OBJET : MS N°1 – PLU - ROYAN

Nous accusons réception du dossier du projet de modification simplifiée N°1 du **PLU de la commune de Royan** transmis pour avis le 13/11/2025 par votre service.

OBJET : ART - PLU - ROYAN

Nous accusons réception du dossier du projet modification de droit commun N°2 du **PLU de la commune de Royan** arrêté par délibération en date du 30/05/2024 et transmis pour avis le 14/10/2024 par votre service.

Extrait du Géoportal de l'urbanisme faisant apparaître les servitudes i4

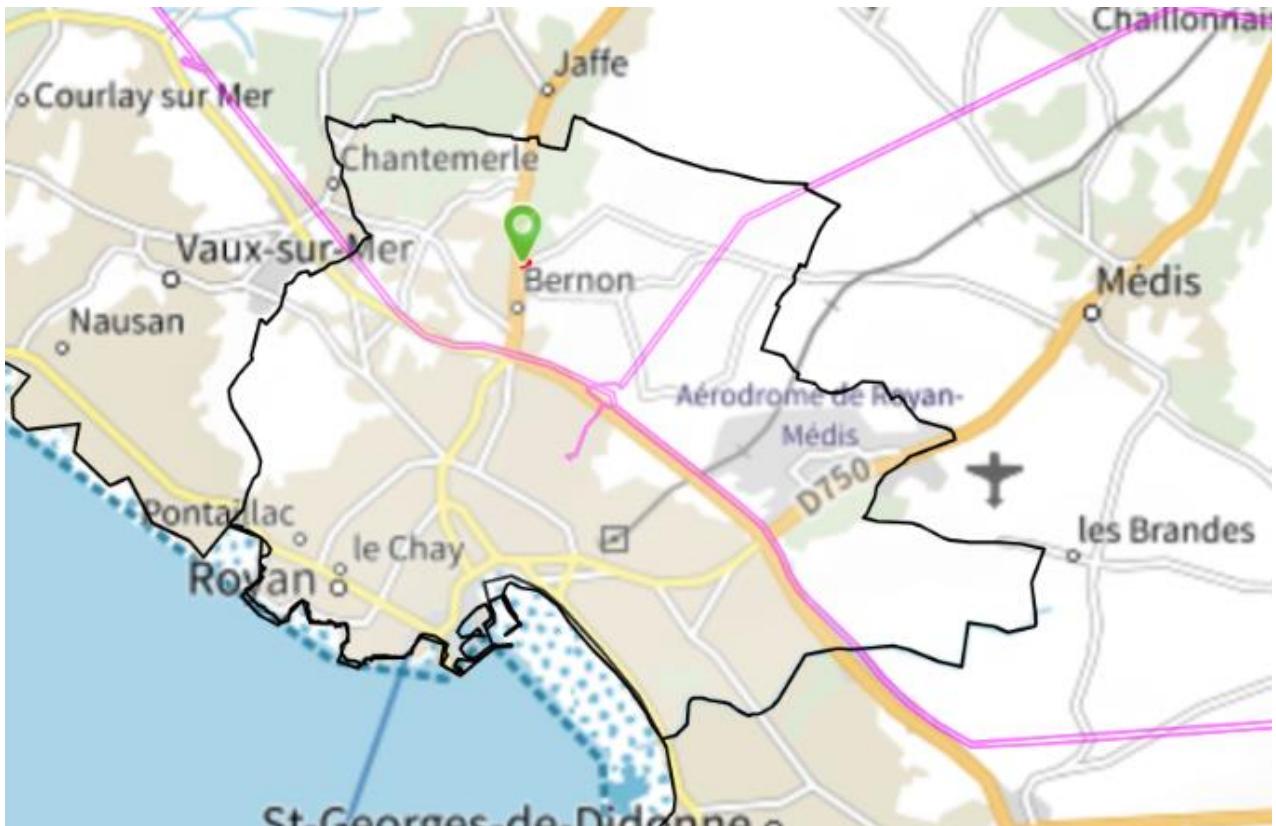
**Après étude du dossier PLU objet de la présente procédure, il s'avère qu'un ouvrage RTE, la ligne aérienne 90kV N0 1 PREGUILLAG-VAUX, traverse les secteurs « Les Tries – Chassot » (supports n°104 et 105), « La Perche » (support n°106) et « Roujassier » (support n°108) sur lesquels sont également implantés des supports.**

Nous n'avons pas d'observation à formuler sur la procédure de modification simplifiée visant à instaurer la "servitude de résidence principale" au sein des secteurs mentionnés ci-dessus situés au sein du zonage AU.

Préalablement à toute opération d'aménagement dans ces secteurs, il conviendra d'indiquer au pétitionnaire qu'il devra, pour garantir la sécurité des personnes et des biens, prendre en compte toutes nos recommandations techniques, se conformer strictement aux procédures du Code de l'environnement et aux règles de sécurité du Code du Travail.

Aussi, les travaux doivent être exécutés dans le strict respect des articles R. 4544-12 et suivants du Code du Travail, qui prévoit une zone de protection de 5 mètres (article 2 de l'arrêté du 5 juillet 2024), à maintenir en permanence par rapport aux câbles conducteurs HTB sous tension, ainsi qu'aux normes NF C 18-510 et au Guide d'application de la réglementation relative aux travaux à proximité des réseaux fascicule 1 à 3.
